**Dictámenes Discrepancias N°22, N°23, N°24 y N°25-2023**

Área Típica N°9

Discrepancias presentadas por Cooperativa de Abastecimiento de Energía Eléctrica Curicó Limitada, respecto del Informe Técnico para el Cálculo de las Componentes del Valor Agregado de Distribución, cuatrienio noviembre 2020- noviembre 2024

Santiago, 25 de abril de 2023

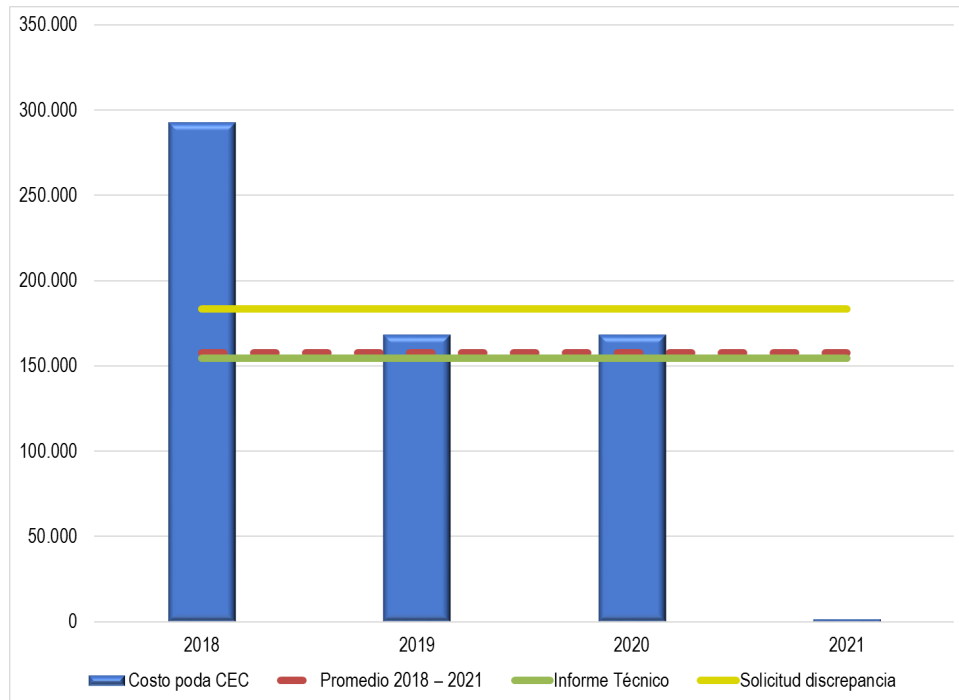
Para la CNE, el factor de frondosidad rural reconoce que la cantidad de árboles por kilómetro de red es menor en la zona rural que en la zona urbana, para un mismo nivel de frondosidad; factor que sólo se aplica a los niveles de frondosidad 3, 4 y 5. Agrega que, a su juicio, la empresa discrepante incurre en un error para concluir que en el ATD9 no se cumpliría que la cantidad de árboles por kilómetro de red en la zona rural es menor en un 50% que, en la zona urbana, el que consiste en comparar la vegetación de zonas que no tienen el mismo nivel de frondosidad. Comparar zonas con distintos niveles de frondosidad, prosigue la CNE, como es comparar la zona urbana de Chillán con la zona rural por donde pasa el trazado de la red por la zona urbana, muy probablemente está comparando un nivel de frondosidad 1 o 2 con uno 4 o 5.

La CNE afirma que el factor de frondosidad fue determinado por el Consultor en su Estudio, puesto que constató una discontinuidad geográfica y temporal en la densidad y altura de la vegetación arbórea adyacente al trazado de la red de la empresa modelo. Al respecto, señala que a lo largo del trazado se producen numerosos tramos donde la vegetación arbórea es discontinua e irregular entre las distintas especies, donde puede ser de tipo natural, ornamental o utilizada como cortavientos (colindando con un terreno de uso agrícola, por ejemplo); en tanto, los cultivos silvícolas presentan discontinuidad tanto de tipo geográfico como temporal, a lo largo del ciclo de plantación, crecimiento, raleo y cosecha. Estas discontinuidades, agrega, no se consideran para efectos del diseño y construcción de las redes, pero sí corresponde considerarlas para estimar los costos de poda y roce.

Explica la CNE que el Consultor, debido a que consideró grandes extensiones de terreno para clasificar zonas por nivel de frondosidad, y dado su conocimiento de que la vegetación rural presenta discontinuidades geográficas y temporales, decidió determinar un factor de frondosidad rural que recogiera la discontinuidad señalada. Al respecto, este organismo explica que, mediante una inspección simple, se revisó una serie de imágenes y se determinó que dicho factor era igual a 50%.

De acuerdo con lo informado por el Consultor, continúa la CNE, se requieren alrededor de 4.000 imágenes para revisar la vegetación adyacente a los trazados de la red de las empresas modelos de las ATD8, ATD9, ATD10, ATD11 y ATD12, de forma que para seleccionar una muestra con un nivel de confianza al 95% y un margen de error del 5%, se requieren alrededor de 400 imágenes. La CNE relata que el Consultor revisó 44 imágenes, seleccionadas al azar, lo que según este organismo equivale, aproximadamente, a una muestra con un nivel de confianza del 80%, con un margen de error del 10%.
